福島第一原子力発電所 3 号機

新耐震指針に照らした耐震安全性評価

(コメント回答資料)

－機器・配管系－

図 1-2 水平方向, 鉛直方向の相対変位によるモーメントの組合せ

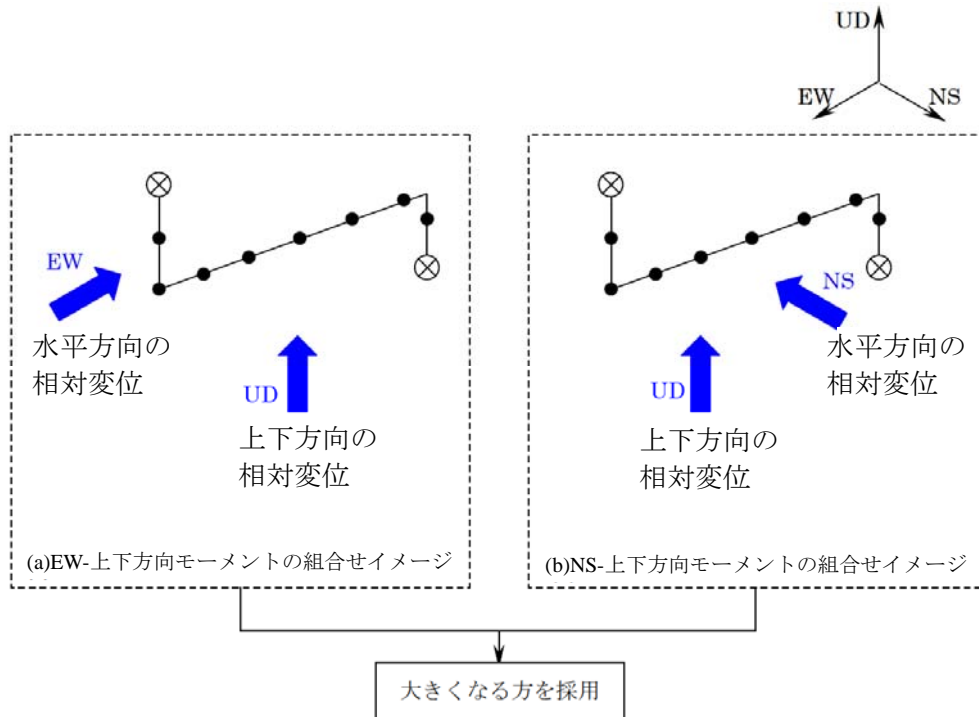
配管系の一次+二次応力の算出プロセスについて、水平方向・鉛直方向の相対変位の組合せ方法などの解説も含め示すこと。

水平方向, 鉛直方向の相対変位によるモーメントの重ね合わせの考え方については以下のとおり。

(2) 水平方向と上下方向の相対変位によるモーメントの組合せ

相対変位により配管に生じる水平方向, 上下方向のモーメントを算出し, 下記(a), (b)の組合せのうち, 大きい方を採用している。

(a) 水平方向の相対変位を EW 方向に入力した解析結果と上下方向の相対変位を UD 方向に入力した解析結果の組合せ (二乗和平方根)

(b) 水平方向の相対変位を NS 方向に入力した解析結果と上下方向の相対変位を UD 方向に入力した解析結果の組合せ (二乗和平方根)

図 2-2 計算モデル

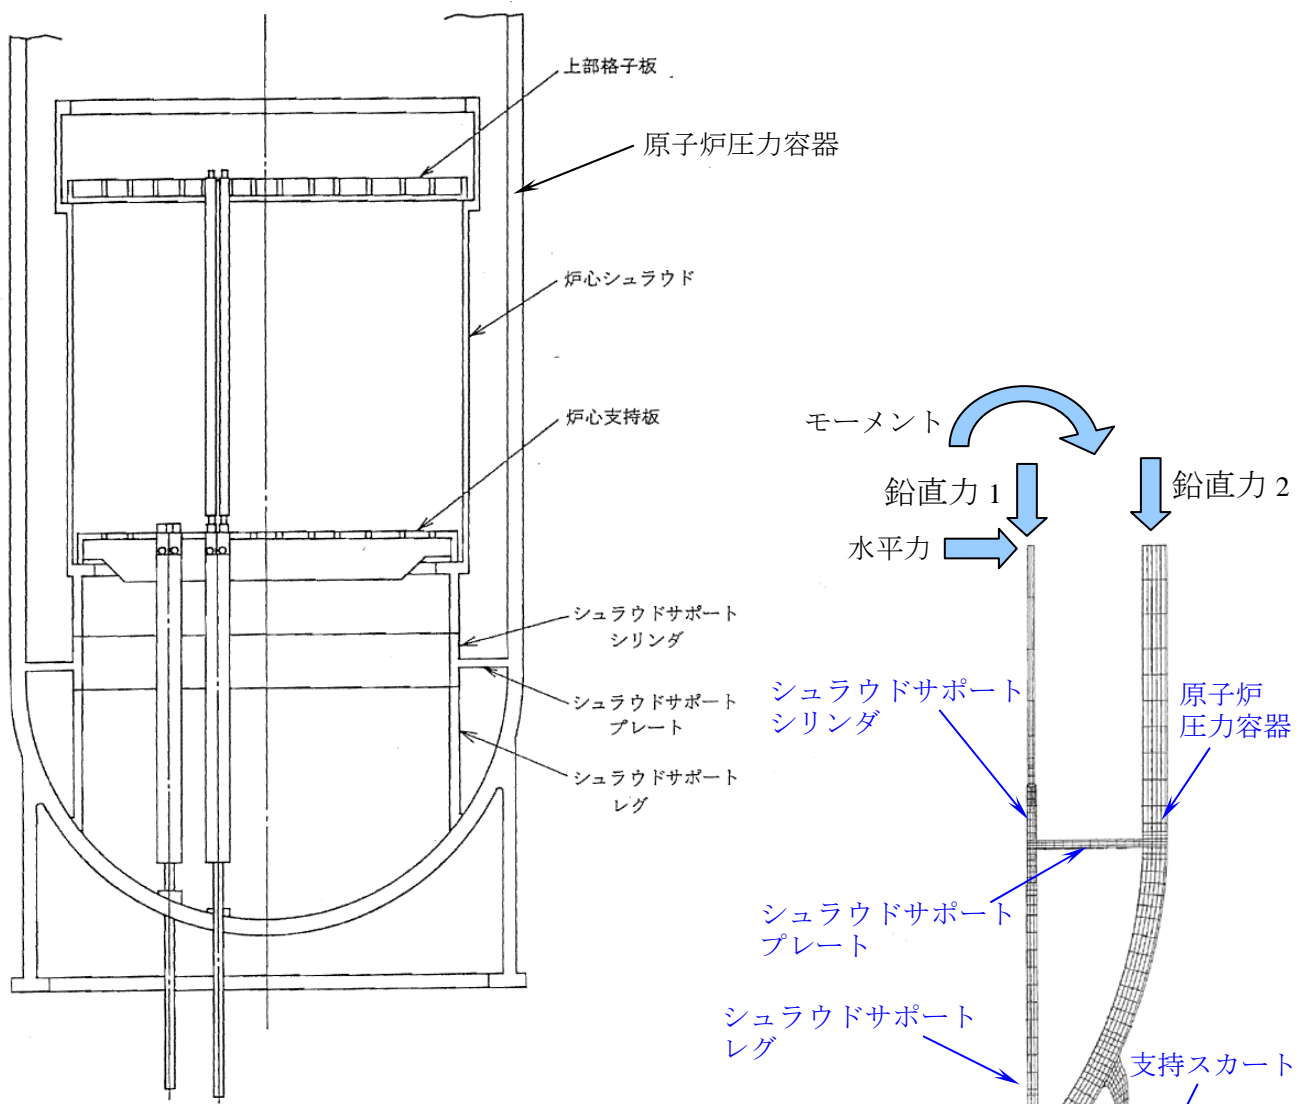
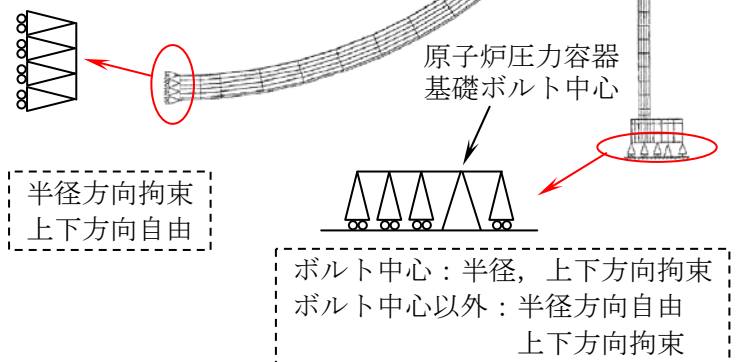
シュラウドサポートの応力評価モデル及び解析条件の図に関して、原子炉圧力容器側、シュラウドサポート側の地震荷重について過不足無く記載すること。また、基礎ボルトなどのモデル境界における反力についても図示すること。

(1) 評価にあたっての入力荷重について

シュラウドサポートの地震荷重による応力評価にあたっては、シュラウドサポート側に水平力、モーメント、鉛直力 1 を入力し、原子炉圧力容器側に鉛直力 2 を入力し、それぞれ個別に応力を算出して組み合わせている。

原子炉圧力容器は、シュラウドサポートに対する原子炉圧力容器の拘束変形の影響による応力を考慮するためにモデル化している。原子炉圧力容器が与えるシュラウドサポートの発生応力への寄与は小さいため、シュラウドサポート側の水平力、モーメント、鉛直力 1 を考慮している。

原子炉圧力容器においては、従来から自重と同様に地震による鉛直力を考慮していたため、耐震安全性評価においても鉛直力 2 を考慮している。なお、鉛直力 2 の寄与は極めて小さく、軸圧縮応力の内、応力の割合は約 0.3% である。

(2) 基礎ボルトの反力について

現状、計算モデルでは、入力条件および拘束条件を示している。当該条件により解析を実施することで、固定部や基礎の拘束条件に応じて力のつり合いによる反力が求まることとなる。

なお、原子炉圧力容器の基礎ボルトにおける耐震安全性評価は、当該計算モデルではなく、格納容器－圧力容器解析モデル（以下 PCV-RPV 解析モデルという）により算定した水平力、モーメント、鉛直力に基づき、JEAG4601-1978 に記載されたつり合い式により応力を算出している。

図 3-1 原子炉格納容器サンドクッション部

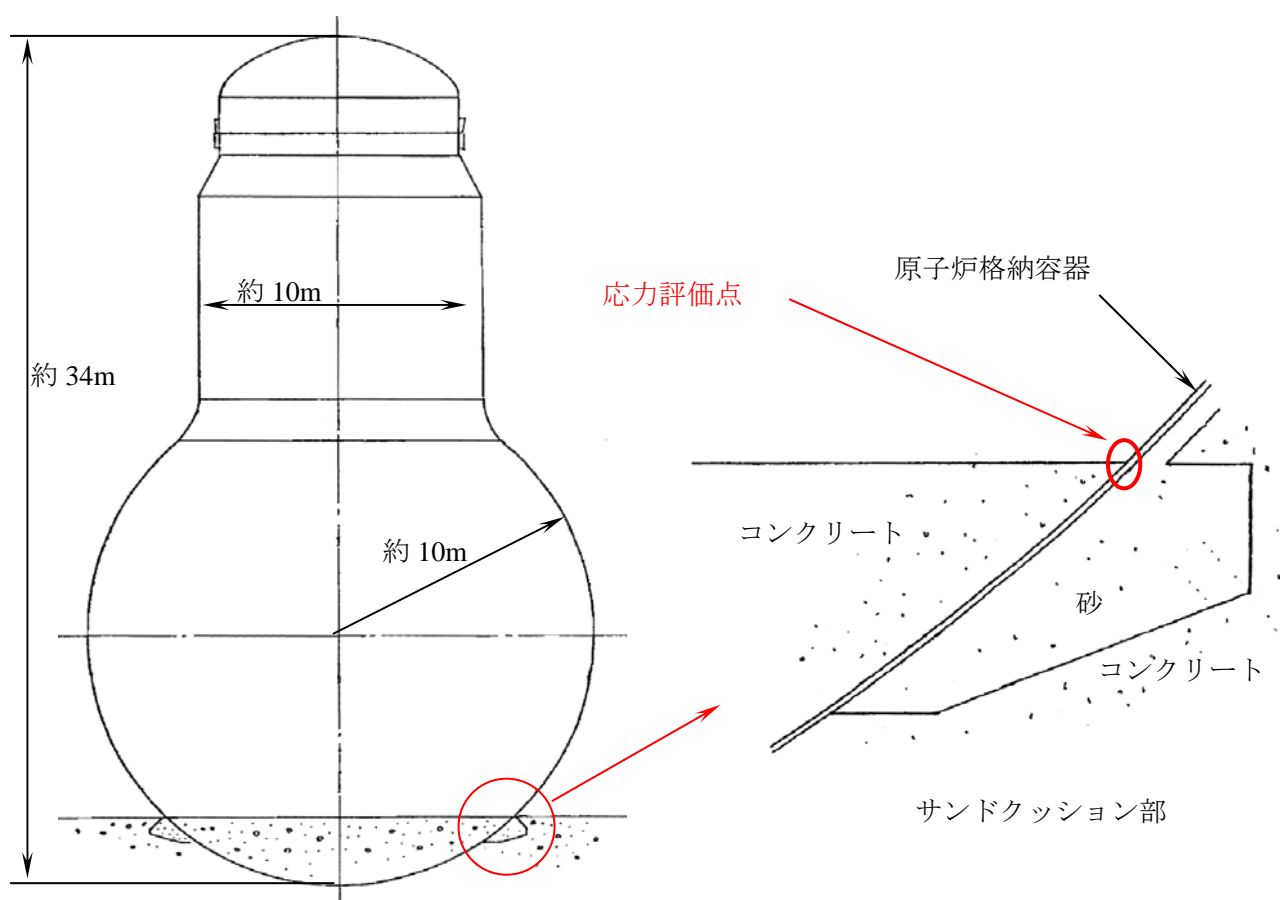
福島第一5号機と福島第一3号機の機器・配管系の評価結果の差異について考察すること。

原子炉格納容器は、福島第一 5 号機と 3 号機で同様な構造をしており、中間報告においては両プラント共に図 3-1 に示すサンドクッション部の評価結果を報告している。

福島第一 5 号機と 3 号機の原子炉格納容器（サンドクッション部）における耐震安全性評価は、応答倍率法にて行っている。福島第一 5 号機の耐震安全性評価中間報告に関する審議等を踏まえて、福島第一 3 号機の耐震安全性評価においては、応答比の算定方法を変更した。それぞれの応答比の計算方法を以下に示す。

評価結果を表 3-2 に示す。福島第一 5 号機と 3 号機の設計時のサンドクッション部における計算値と応答比の比率は以下のようにになっている。

- ✓ 設計時のサンドクッション部における計算値は福島第一 3 号機の方が約 1.4 倍大きい。
- ✓ 評価に用いる応答比は福島第一 3 号機の方が約 1.6 倍大きい。

これらの要因により基準地震動 S_s による計算値は、福島第一 3 号機の方が約 2.2 倍大きく算出されている。
